**Oggetto: INFORMAZIONE DI SICUREZZA PER MONITOR/DEFIBRILLATORI PHILIPS HEARTSTART MRx.**

## INFORMAZIONE DI SICUREZZA.

### Monitor/Defibrillatori Philips HeartStart MRx.

**Due problemi relativi all'alloggiamento dell'MRx potrebbero comportare un rischio per i pazienti o operatori.**

#### Condizione #1: il dispositivo è dotato dell'opzione EtCO2.

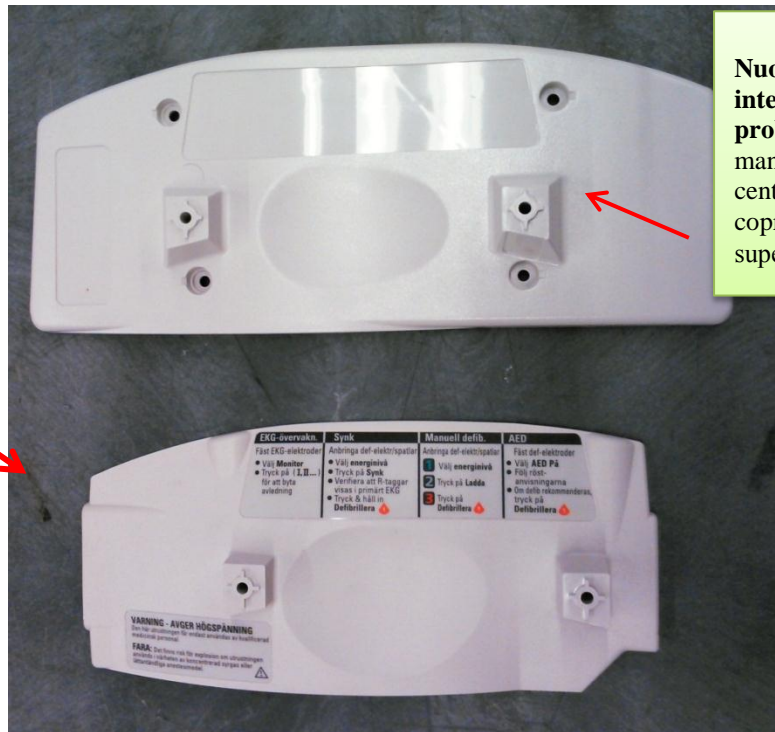
I dispositivi dotati dell'opzione EtCO2 sono interessati dal problema esposto. Al fine di determinare se il Vs. MRx possiede l'opzione EtCO2, premere il tasto **Menu Select** (Selezione Menu) per aprire il **Main Menu** (Menu Principale). Utilizzare la **Navigation** (Navigazione) e premere il tasto **Menu Select** (Selezione Menu) al fine di selezionare **Other** (Altro), seguito da **Print Device Info** (Stampa Informazioni Dispositivo).
